COMUNE DI SAN LORENZO NUOVO

Ai sensi dell'art.24, comma 4 del D.Lgs 152/2006, si inviano le osservazioni relative all'impianto pilota geotermico denominato Castel Giorgio così come definito dall'art.9 del D.Lgs n.28 del 03/03/2011, da realizzarsi in Provincia di Terni nel Comune di Castel Giorgio. Scadenza delle osservazioni 20/12/2013.

Opera: Impianto Pilota Geotermico di Castel Giorgio (TR)

Progetto: Impianto Pilota Geotermico denominato Castel Giorgio così come definito dall'art.9 del D.Lgs. n 28 del 03/03/2011, da realizzarsi in Provincia di Terni, nel Comune di Castel Giorgio (TR)

4 - SCHEMA DELL'IMPIANTO GEOTERMICO

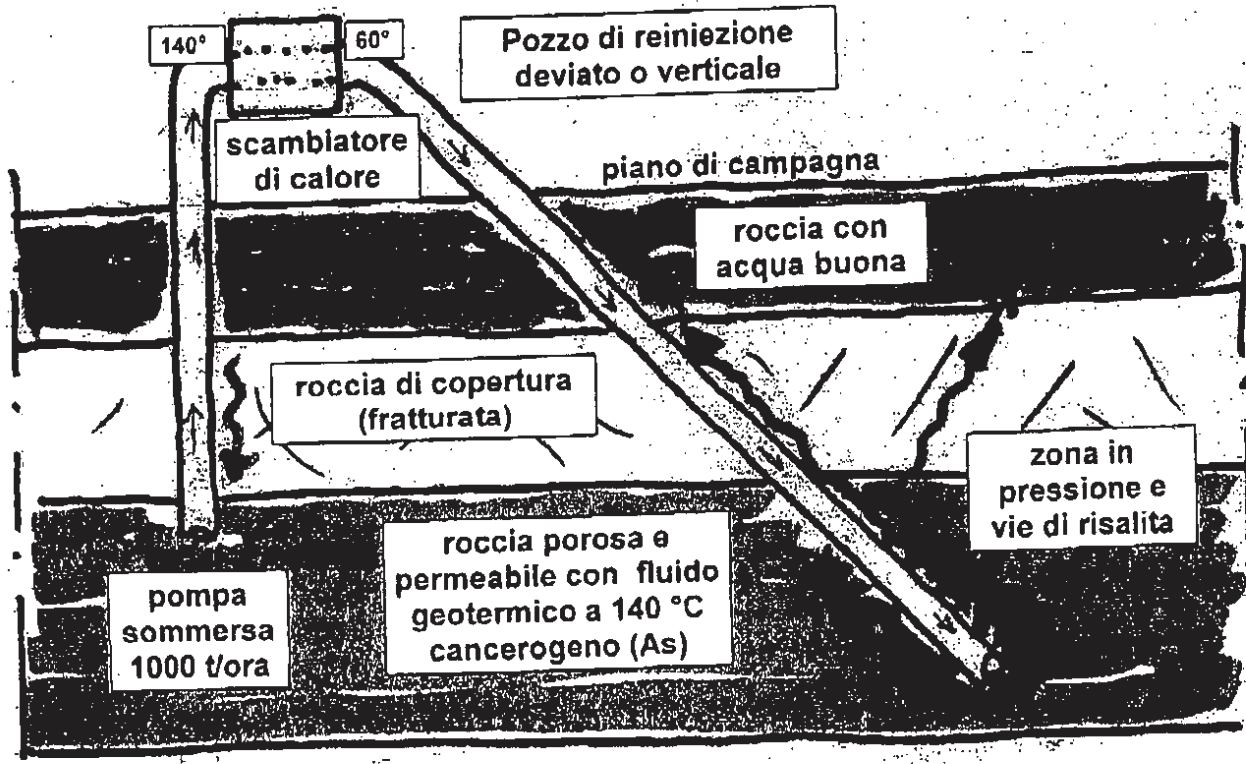
Schematicamente i pozzi di produzione e di reiniezione attraversano in successione la falda superficiale acquifera, lo strato di copertura e infine raggiungono la falda geotermica a 1000 - 2500 metri. (4). Lo strato di copertura separa la falda superficiale di acqua "buona", da quella geotermica. Attualmente le numerose fratture presenti nella copertura costituiscono potenziali vie di risalita, ma sono generalmente inattive perché con il trascorrere di tempi geologici si è creata una situazione di equilibrio fra i fluidi che rimangono stabilmente nelle rispettive falde, a parte le occasionali sorgenti termali.

L'attuale equilibrio è stato determinato dalla pressione nei rispettivi serbatoi, il peso specifico dei fluidi e la struttura dello strato di separazione: ogni cambiamento della pressione nello strato geotermico provocato dalla produzione e reiniezione di fluido, può attivare flussi di scambio tra le due falde.

In particolare con la reiniezione lo stato di equilibrio viene alterato attorno alla scarpa della tubazione di reiniezione dove si crea la sovrappressione necessaria per disperdere nella roccia calcarea il fluido geotermico iniettato. La sovrappressione spinge il fluido nella roccia calcarea, ma allo stesso tempo lo spinge inevitabilmente nelle fratture sovrastanti della copertura che diventano una facile via di risalita verso la falda superficiale utilizzata per alimentare la rete potabile.

CARTA IDROGEOLOGICA

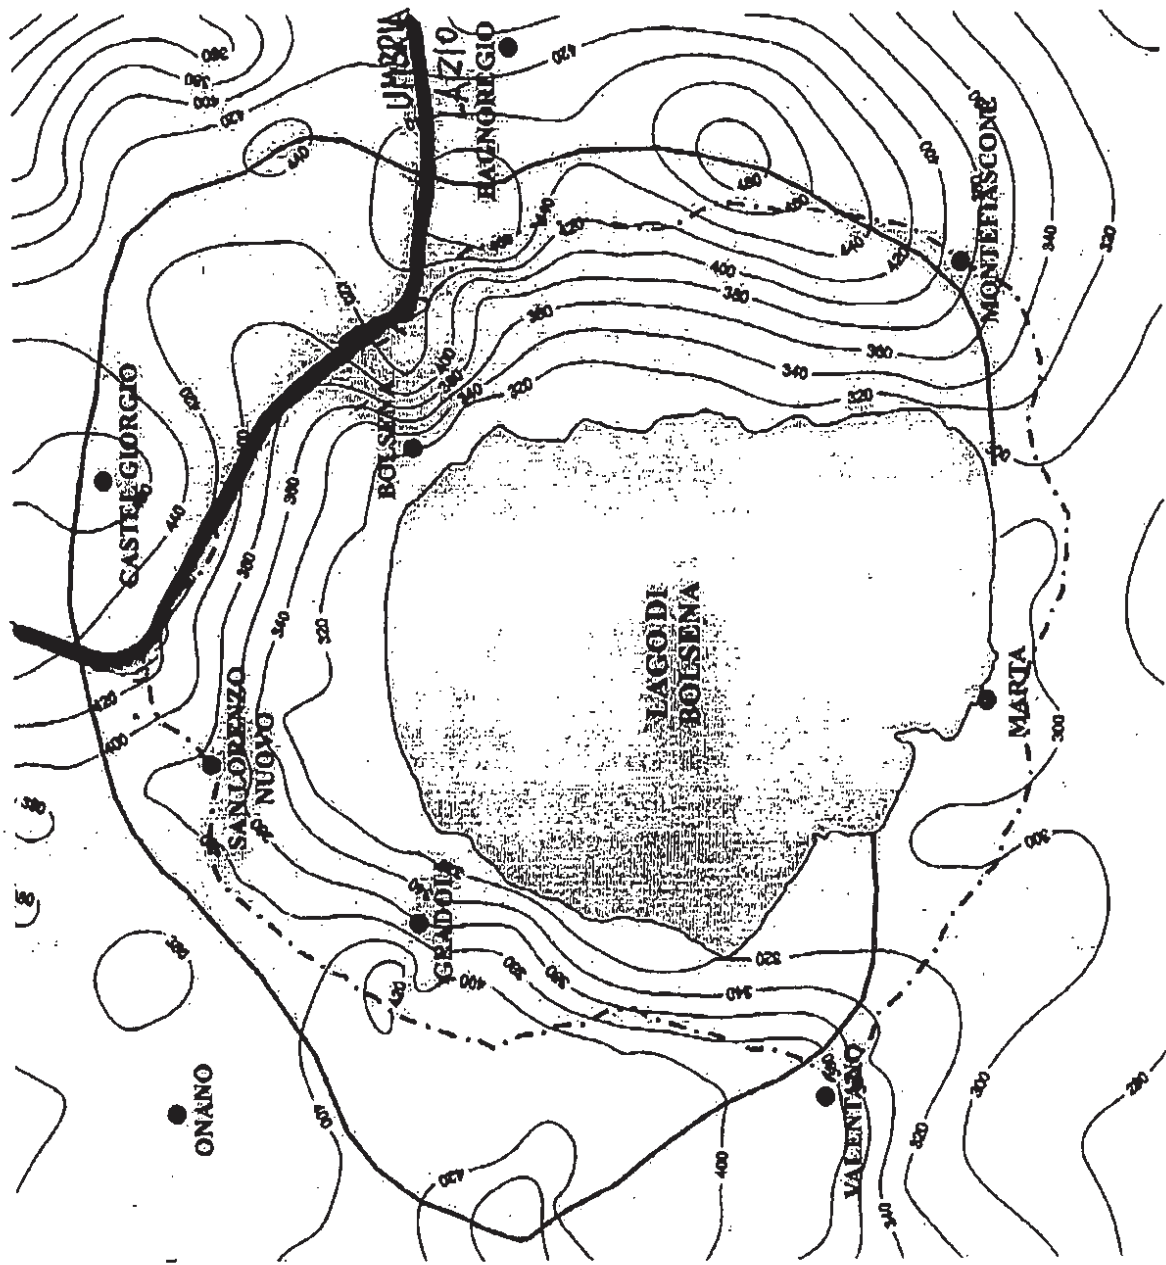
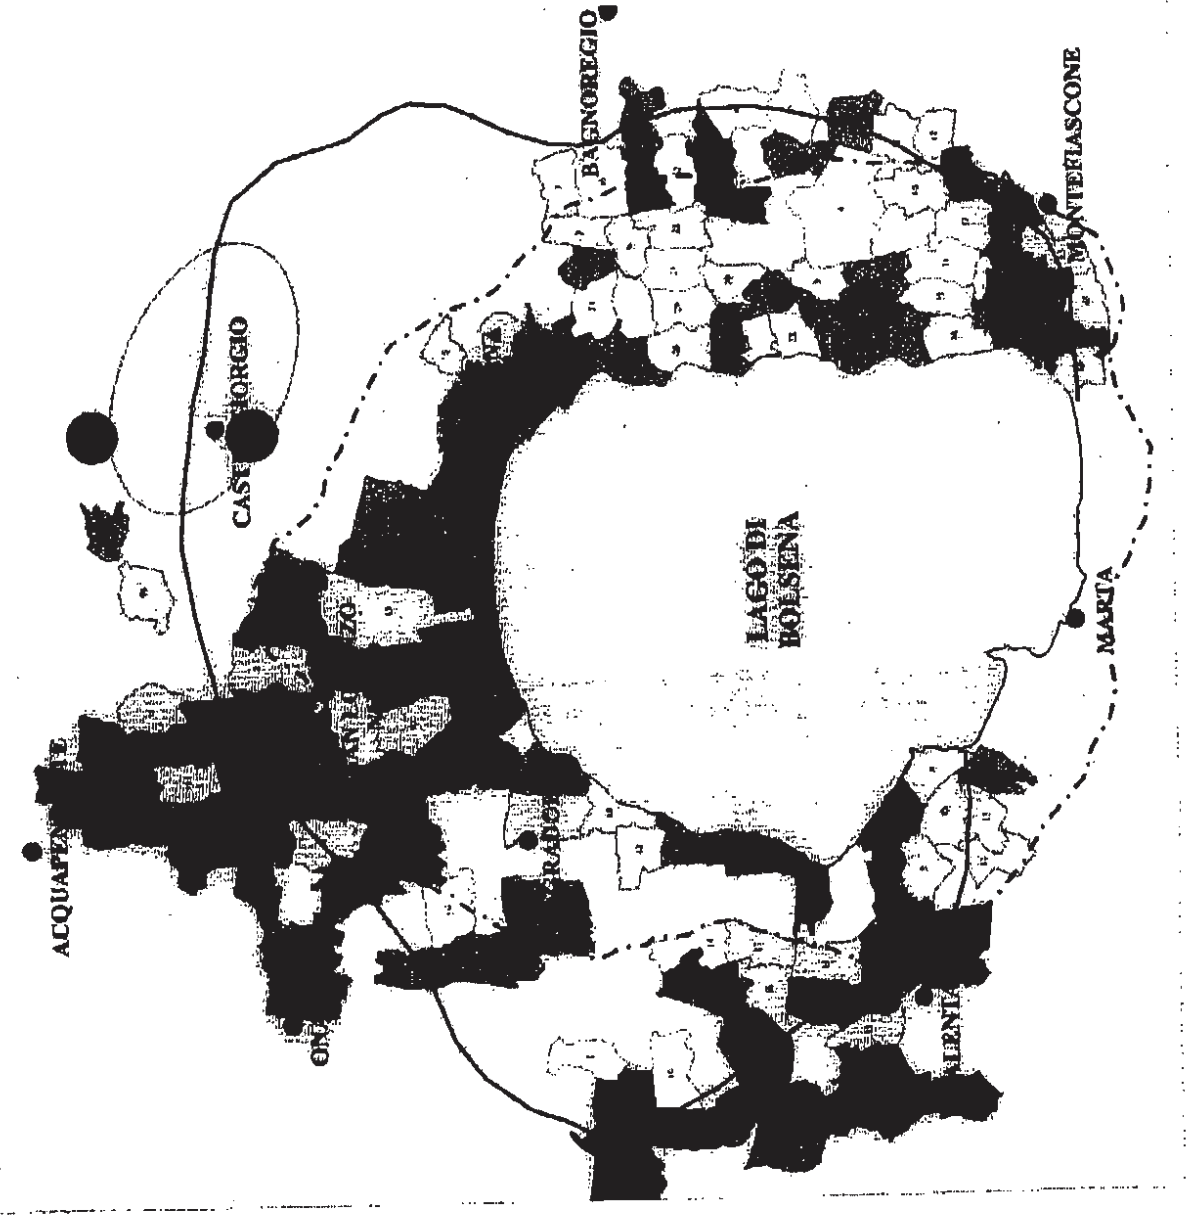
Il lago di Bolsena è la parte affiorante di una grande falda acquifera contenuta da spartiacque sotterranei che delimitano il bacino idrogeologico e che nel settore nord si estende oltre Castel Giorgio (5). Nella parte periferica di detto bacino il livello dell'acqua nei pozzi è di oltre 400 metri s.l.m. come indicato dalle isopieze, mentre il lago si trova a 305 m. Vi è quindi un continuo deflusso ipocentrico di acqua dal bacino idrologico verso il lago e da questo verso l'emissario Marta. L'inquinamento da arsenico della falda di acqua buona, anche in zone lontane come Castel Giorgio, comporterebbe nel tempo un aumento del contenuto di arsenico nel del lago.
